Ersatz für folgende Schaltereinheiten ET-Nr. 547420 / 534895 New electronics spare-part-n. 547420 / 534895

Umrüstsatz
Kit

Unterschied alte und neue Schaltereinheit
Differences old and new electronics

Series resistor

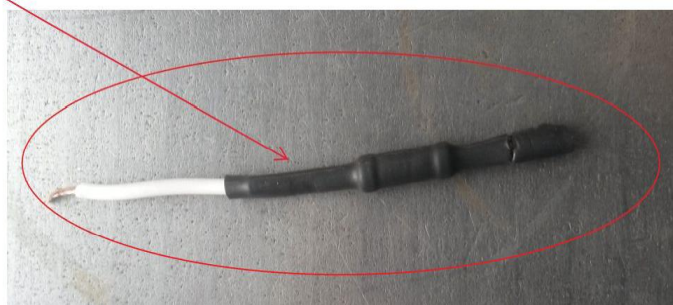
Bei Verwendung von Halogenstrahlern mit Transformator 240V/12V/50Hz muss der Vorwiderstand (Bestandteil des beiliegenden Kabelsatzes) entfernt werden. Sollte dies nicht geschehen, ist die Halogenbeleuchtung ohne Funktion.

When using halogen lamps with transformer 240V / 12V / 50Hz, the series resistor (part of the enclosed cable set) must be removed. Otherwise, the halogen lighting is without function.

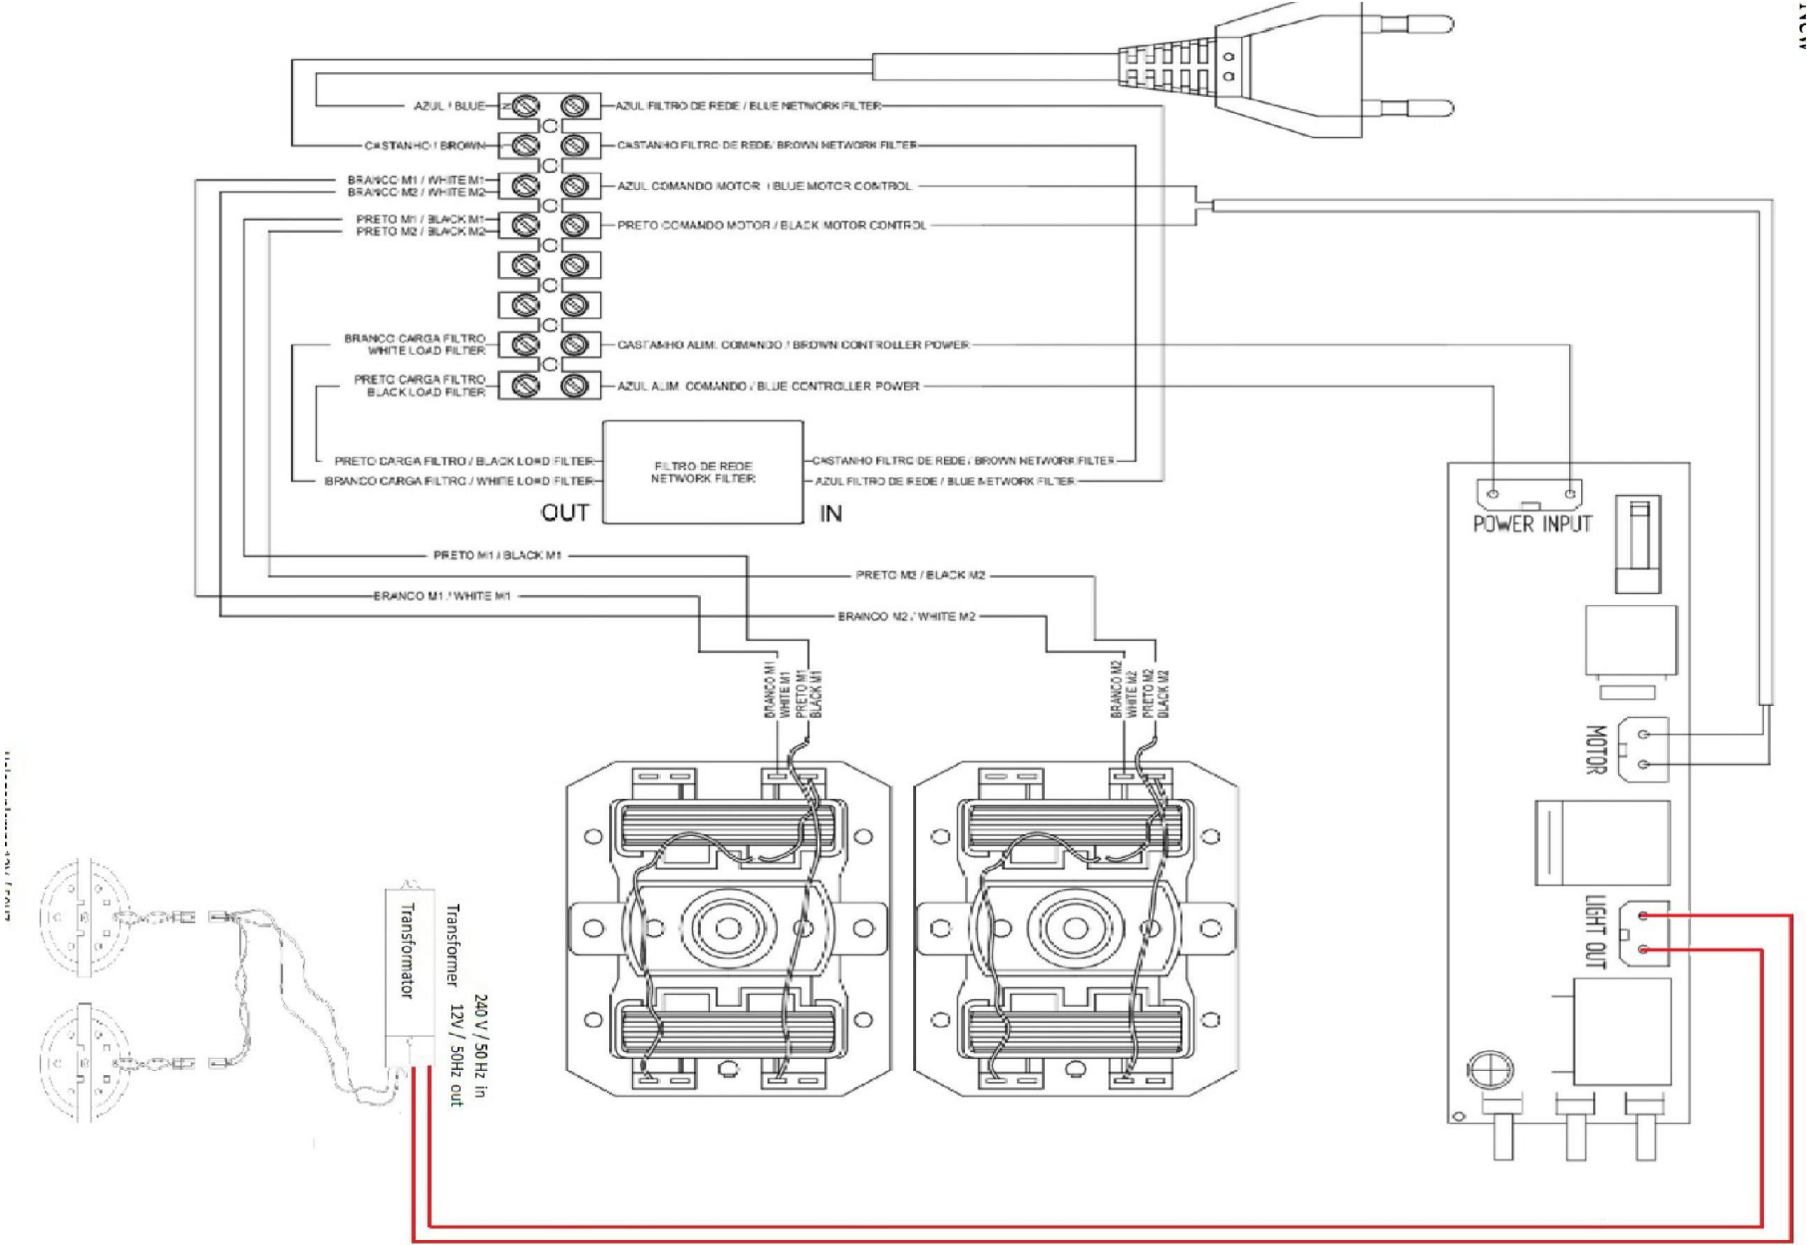
Die notwendige neue Verdrahtung wird auf Seite 2 und 3 gezeigt, als Beispiel dient der Schaltplan der EDIP6550.1 VR 00
The required new cabling is shown on pages 2 and 3 (wiring EDIP6550.1 VR 00 as example)

NEU NEW

ALT OLD
